MITGERA GODAY

1º CRS

ANÀLISI DOCUMENTACIÓ

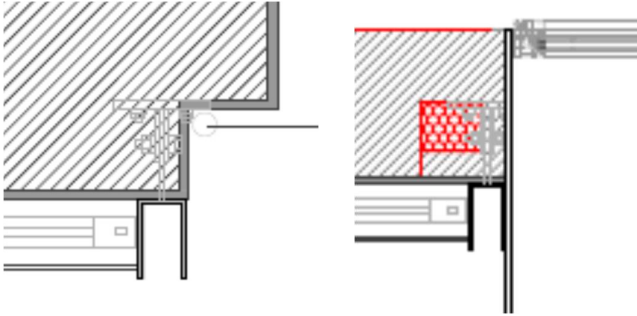
-Com es planteja fer els caixons per l'evolvent d'acer galvanitzat de les estructures, si es fa per parts i es solda allà, o be es un caixo sencer que ve galvanitzat per immersió. Si es fa allà tenim el problema de les juntes soldades.

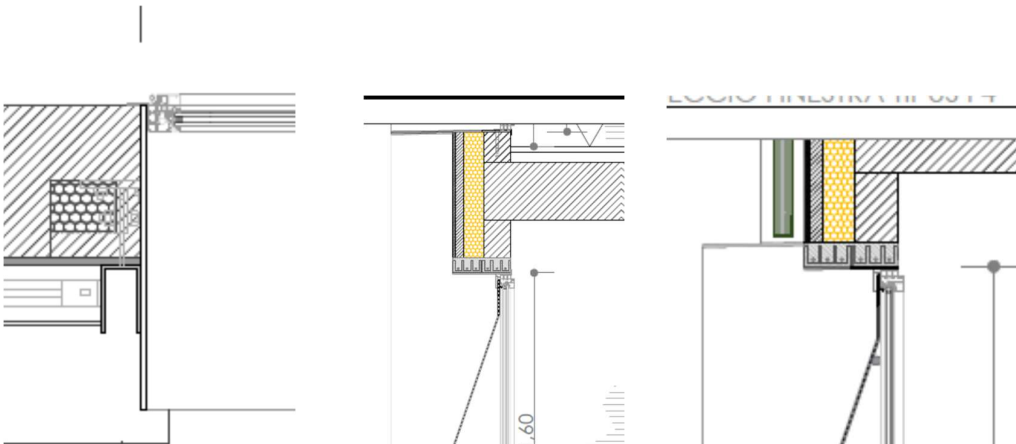
-En el cas de caixons de finestra, segons detall que s'adjunta, hi ha un caixó metàl·lic i unes llindes inferiors as aquest caixó, definir com es pot executar. En altres detalls les llindes van sobre el caixó d'acer envoltant finestres. S'hauria de fer un detall dels envoltants metàl·lics de les finestres com una plantilla de fusteria.
